Polder Bellenkopf / Rappenwört

Anlage zur Synopse Nr. 6

Durchgängigkeit Federbach beim Pumpwerk Süd und
Rechenanlage am Pumpwerk Süd und Pumpwerk Nord

Juli 2016

Systemskizze Fischaufstiegshilfe

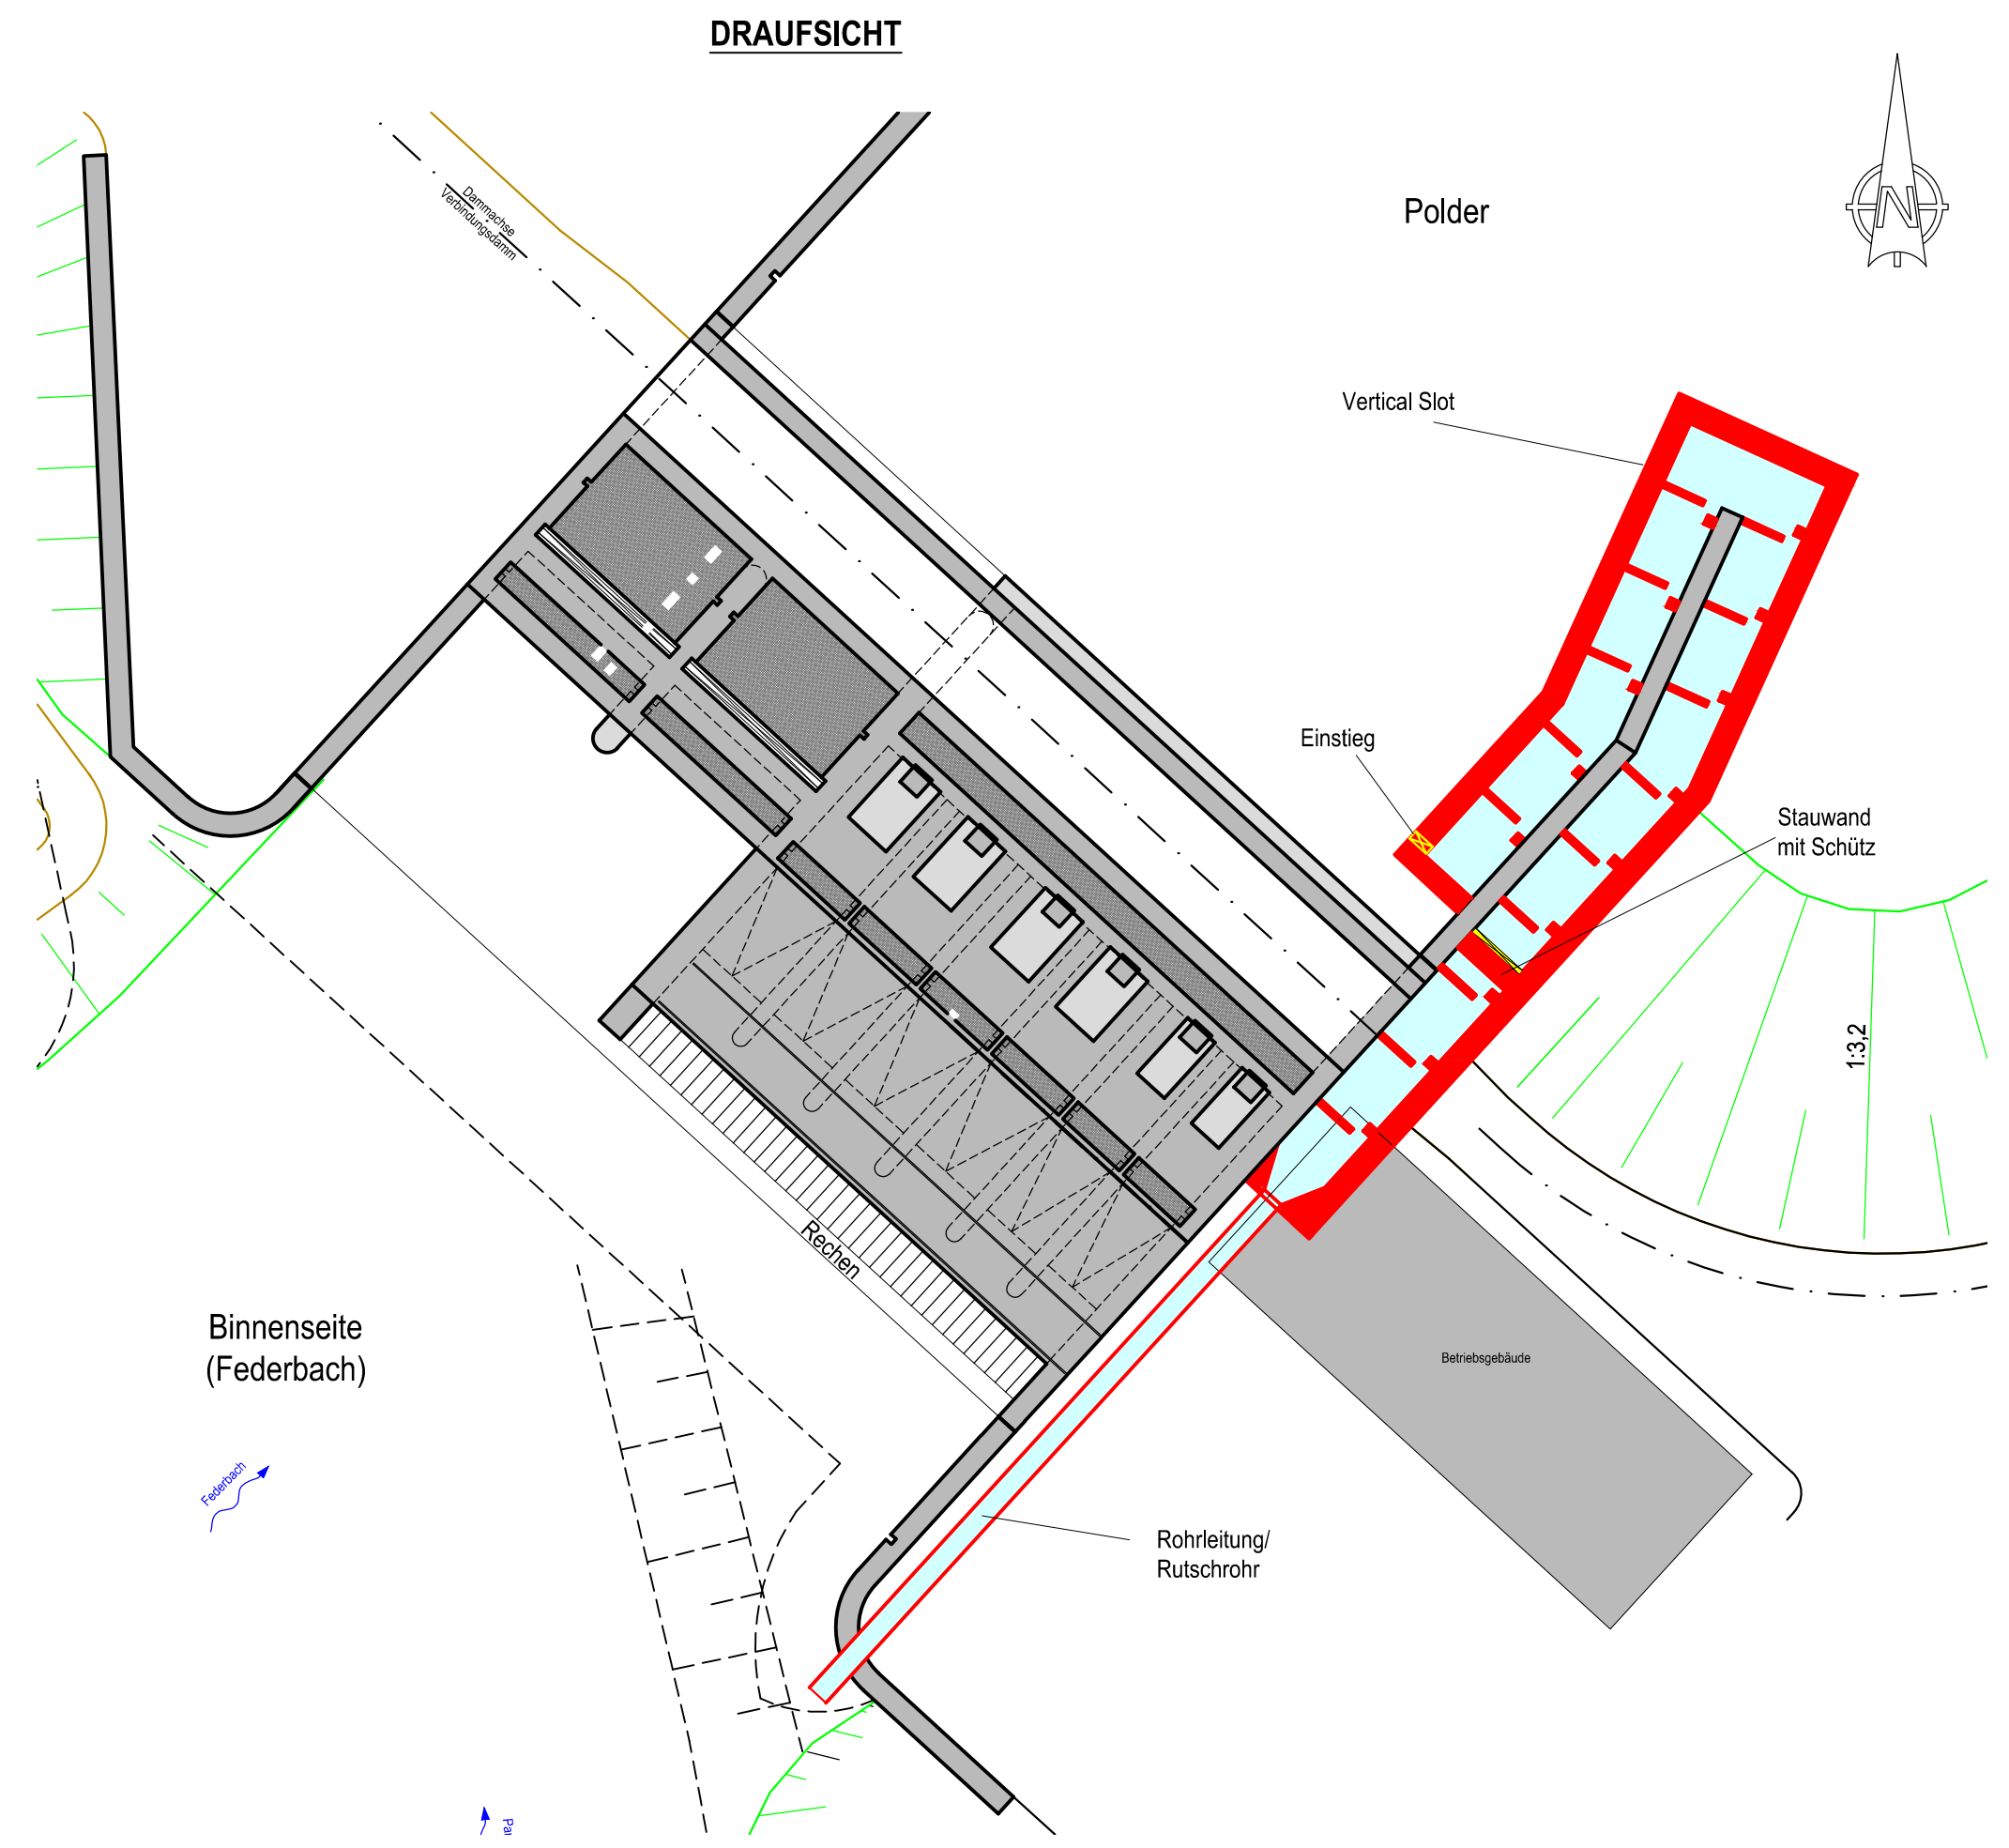
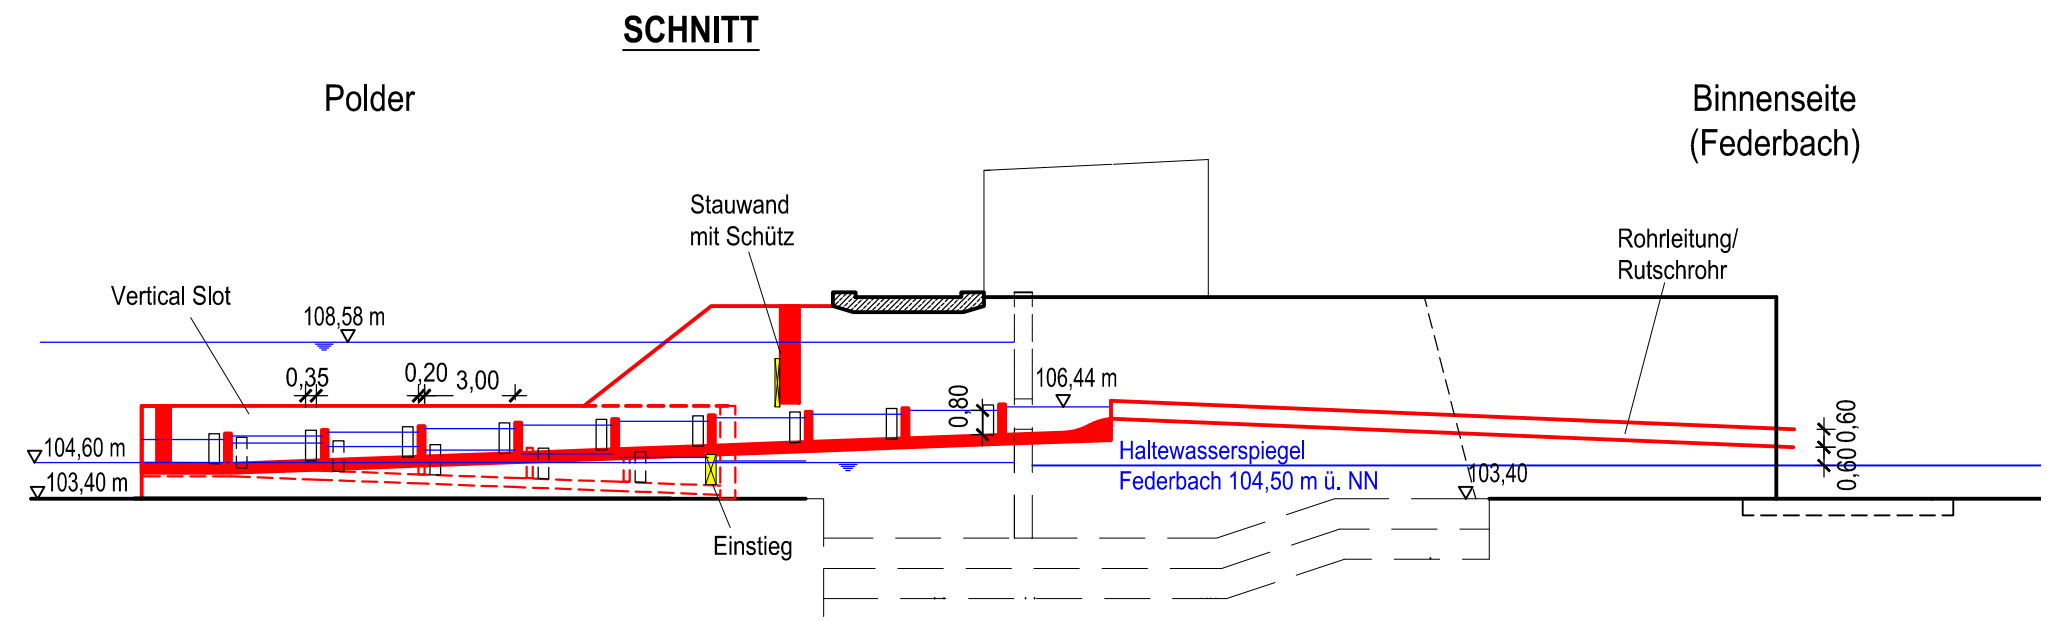
- Pumpwerk Nord
 - hier sind keine über die bisherige Planung hinausgehenden Maßnahmen hinsichtlich Fischauf- bzw. abstieg erforderlich.
 - Forderung hinsichtlich Fischschutz durch geringere Rechenstababstände bei Pumpbetrieb

- Pumpwerk Süd
 - hier ist im Pumpbetrieb die Durchgängigkeit vom Polder in den Federbach zu gewährleisten.
 - hierzu erfolgt in Abstimmung mit dem Ref. 33 die Darstellung einer skizzenhaften Lösung. Die detaillierte Planung erfolgt im Rahmen der Ausführungsplanung.
 - aufgrund ungeeigneter, bzw. nicht praktikabler Lösungen wird auf eine Durchgängigkeit vom Federbach in den Polder (Fischabstieg) verzichtet. D.h. die oberstrom zuwandernden Fische verweilen vor dem Pumpwerk bis zum Ende des Pumpbetriebs.
 - Forderung hinsichtlich Fischschutz durch geringere Rechenstababstände bei Pumpbetrieb

Zur Herstellung der Durchgängigkeit bei Pumpbetrieb vom Polder in den Federbach wird eine Fischaufstiegsanlage in der Bauweise Schlitzpass (engl.: „vertical slot“) mit Rutsche vorgeschlagen. Dieser Schlitzpass wird entlang der östlichen Wand polderseitig erstellt. Ausgehend von dem Betriebsgebäude des Pumpwerks verläuft der Schlitzpass zunächst unterirdisch unter einer Überfahrtsbrücke hindurch parallel zur Bauwerkswand. Am Ende dieser Bauwerkswand wird der Schlitzpass durch ein Umlenkbecken um 180° gedreht und führt auf der anderen Seite der Wand wieder zurück in Richtung Pumpwerk. Der Einstieg im Unterwasser ist ca. 10 m vom

Auslauf der Pumpen entfernt, sodass er möglichst nahe der wirksamen Leitströmung (Lockströmung) liegt. Das letzte Becken des Passes bildet den Übergang zur „Rutsche“ und damit den Ausstieg. Hierbei werden die Fische durch eine Leitströmung in ein Rohr gelockt und dann wie über eine Rutsche ins Oberwasser geleitet. Ein freiwilliges Einschwimmen von aufstiegswilligen Fischen in die „Rutsche“ ist nach Auffassung der Fischereibehörde nicht anzunehmen. Daher muss am oberen Fischpassende eine Zwangsevakuierung in Richtung Oberwasser erfolgen. Zum Beispiel kann die Zwangsableitung in das Rohr über ein zusätzlich angehängtes Becken erfolgen. Die Details werden in der Ausführungsplanung in Zusammenarbeit mit der Fischereibehörde entwickelt. Knicke in der Linienführung werden durch längere Becken berücksichtigt, sodass sich keine Kurzschlussströmungen ausbilden. Die Speisung des Beckenpasses (letztes und vorletztes Becken) und der Rutsche ins Oberwasser des Federbaches erfolgt über separate Pumpen, die in einem Schacht anzuordnen sind.

Damit für Fische das Auffinden des Einstiegs sichergestellt werden kann, sollte zwischen Lockströmung und Pumpenauslaufströmung möglichst ein 30° Winkel sein. Damit eine möglichst günstige Lockströmung durch die Pumpen erzeugt werden kann, sind die Pumpen von rechts nach links in Betrieb zu nehmen, d.h. beginnend auf der Seite des Betriebsgebäudes. Die Sohle wird rau ausgebaut (ca. 20 cm stark aus feinem Sohls substrat und größeren Störsteinen) damit die Fließgeschwindigkeit in Bodennähe reduziert wird und auch schwimmschwache Fischarten den Aufstieg schaffen.

Das als Rutsche fungierende Rohr hat einen Mindestdurchmesser von 60 cm. Beim Austritt wird eine ausreichende Wassertiefe im Federbach vor dem Pumpwerk in Höhe von mind. 1 m benötigt, um die Fische unbeschadet ins Oberwasser zu befördern.

Als Anlage 1 ist eine Systemskizze mit Draufsicht und Schnitt beigelegt, in dem der Beckenpass und das Rutschrohr dargestellt sind.

Variante 1 c);
 an 36 Tagen/Jahr nicht passierbar
 Ausgelegt auf: Barbenregion; Zielfischart Lachs, Hecht
 Wasserspiegeldifferenz insgesamt: 1,94 m
 Beckenabmessungen:
 Länge: 3,00 m
 Breite: 2,25 m
 Schlitzweite: 0,35 m
 min. Wassertiefe: 0,80 m
 Wasserspiehldifferenz zwischen Becken: 0,12 m
 Durchfluss: 290,2 l/s
 Beckenanzahl: 15
 Länge gesamt: 51,70 m
